コメント

FRの技術的な観点の差について

「常陽」の役割と今後の必要性に関する検討報告書”(2009年4月)。

(a)MK-I 炉心

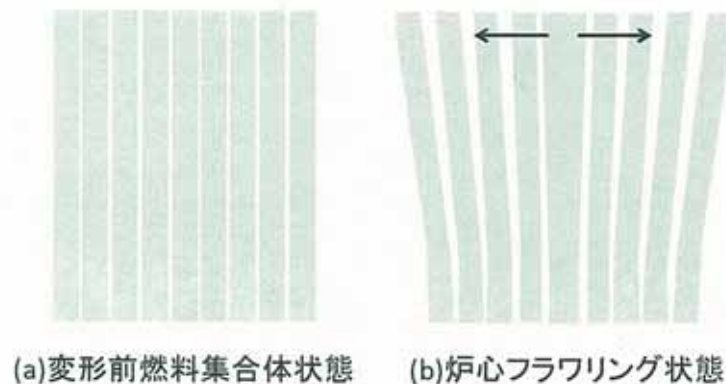
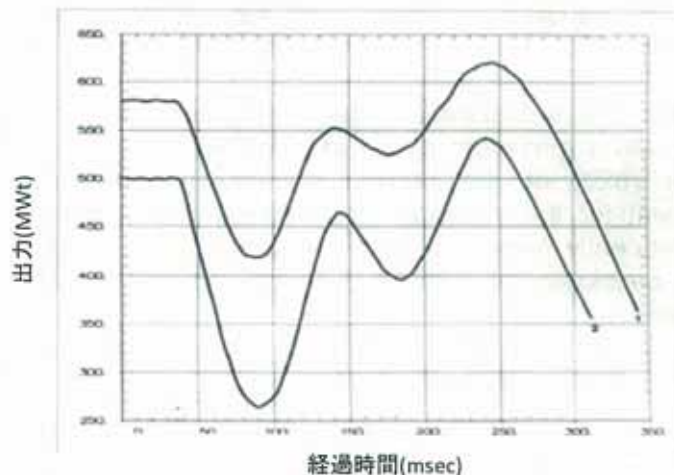
第1パラ:丁寧に記載
第2、3パラ:FRを均質・非均質に分類した場合、技術レベルが異なること注記必要

日本の高速炉(もんじゅ)の炉内構造物の例

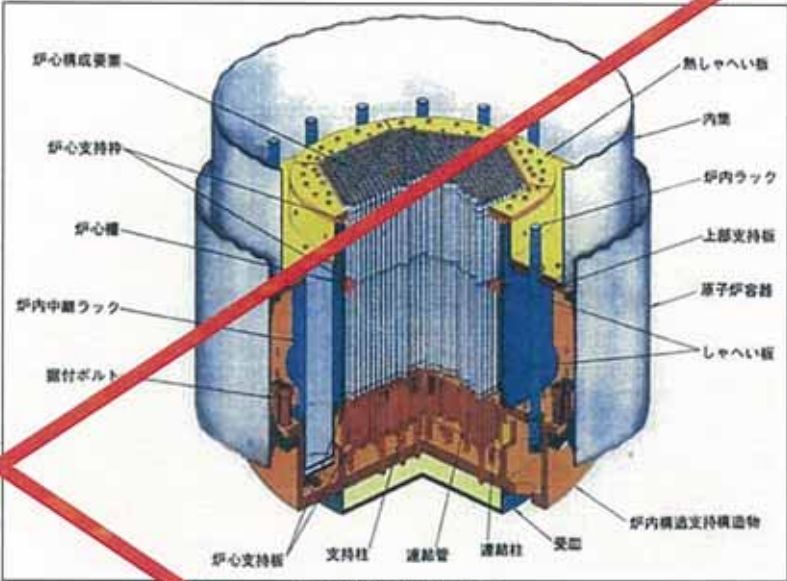
フェニックスの図を入れて下さい。
